dot. postępowania prowadzonego w trybie podstawowym pn.: **Zaprojektowanie oraz wykonanie robót budowlano – instalacyjnych wraz z wyposażeniem (tryb zaprojektuj – wybuduj, wyposaź) w ramach zadania pn.: Modernizacja Oddziału Położniczo-Ginekologicznego SPZOZ WSS nr 3 w Rybniku (zamówienie finansowane ze środków budżetu Województwa Śląskiego) , ogłoszonego w Biuletynie Zamówień Publicznych z dnia 22.03.2024 r. o numerze 2024/BZP 00257056/01**

INFORMACJA NR 2 (WYJAŚNIENIE I MODYFIKACJA TREŚCI SWZ)

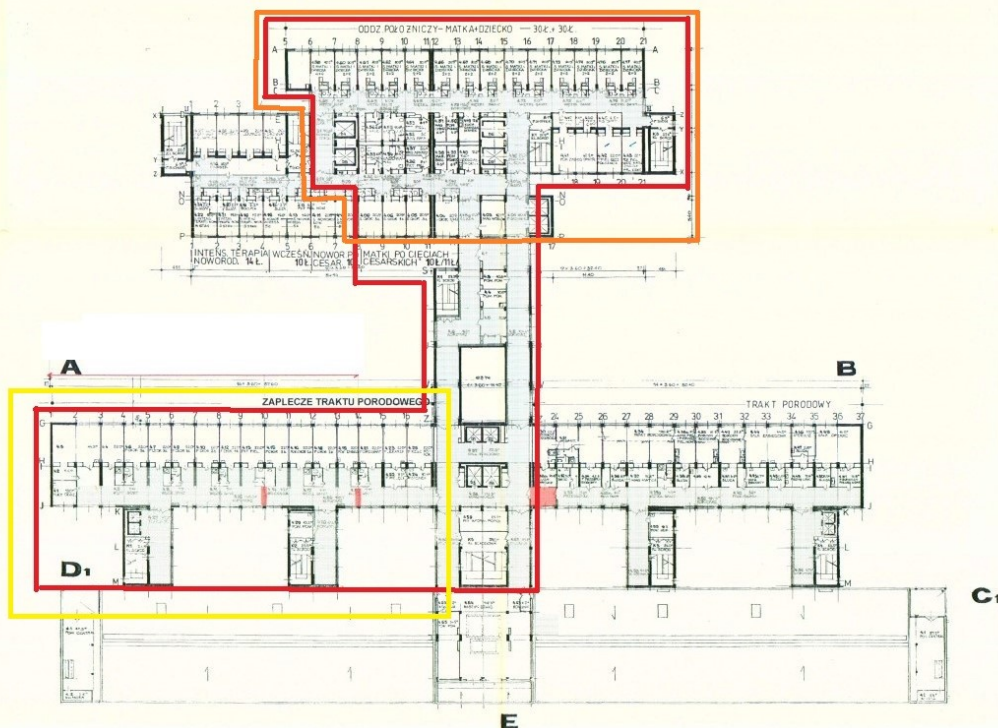
Prosimy dokładnie na schemacie szpitala wskazanie na jakim pawilonie ma być jaki oddział.

Zgodnie ze schematem zawartym poniżej:

— Ginekologia

— Patologia Cięży oraz Położnictwo

— Zakres opracowania
